- Gegenstand:** Sicherung des Betätigungsgriffs des vorderen Haubennotabwurfs
- Betroffen:** ASK 21; Type-Certificate EASA.A.221;
Baureihen **ASK 21** und **ASK 21 Mi**; alle Werknummern
- Dringlichkeit:** nach jeder Betätigung des vorderen Haubennotabwurfs
- Grund:** Verstärkte Nachfragen zur Sicherungsmethode des vorderen Haubennotabwurfgriffs
- Maßnahmen:** Nach der Montage der Haube und dem vollständigen Schließen des Notabwurfgriffs (ganz nach rechts) ist dieser gegen versehentliches Öffnen wie folgt zu sichern:

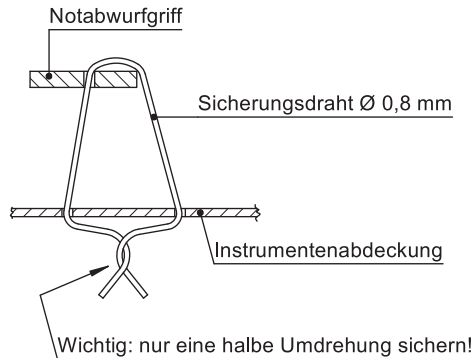
Der Sicherungsdraht darf in keinem Fall mehr als die halbe Umdrehung verdreht werden, da sich der Notabwurf dann nicht mehr betätigen lässt! Im Zweifel eine Funktionsprobe mit angebrachter Sicherung durchführen und anschließend eine neue Sicherung in gleicher Art und Weise anbringen.
